工場管理部

4						指示なき公差	定 格	AC 250 V 10 A △ ²	図 番	109555-1	設計		
3	インサートナット	黄 銅	M3.5	ニッケルメッキ	P2148	2	絶縁抵抗	DC 500 V 1000 MΩ以上	型 名	F5204B-21P	製図	桑原	2015.12.10
2	コンタクトC	黄 銅	t=0.8	金メッキ	P2120	21	耐電圧	AC 2000 V 1分間異常なし	三角法	単位 mm 尺度 1/1	検図	古木	2015.12.11
1	△ ¹ 基板B	PBT (UL94V-0)		黒色		1			承認	神山			2015.12.11
部番	部品名	材 質	寸 法	処 理	備 考	数 量			FJC フジコン株式会社

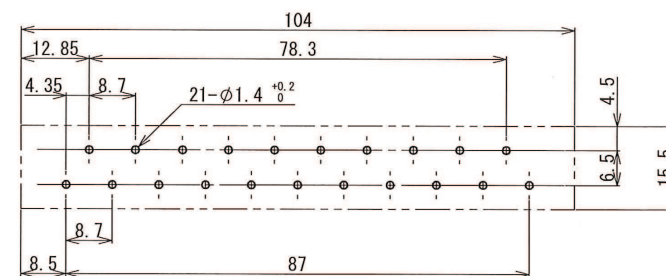
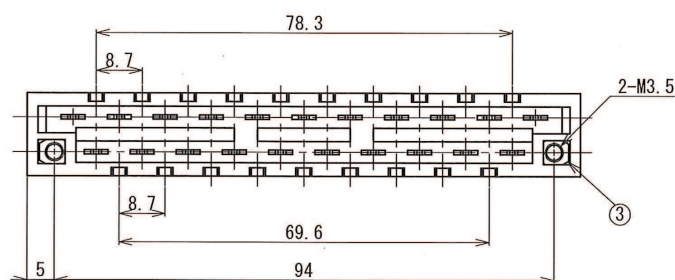
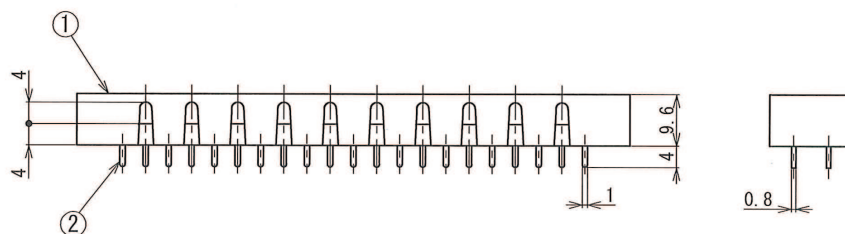
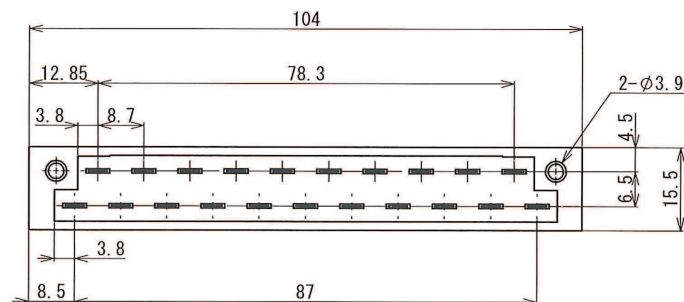
記号	日付	内 容	作成	承認
△ ³	2019.11.28	元:基台①、定格変更(元:8A)② RoHS→RoHS2に変更③	桑原	神山
改				
定

△³ ※ 梱包箱の品名ラベルに「RoHS2 Compliance」と表示すること。
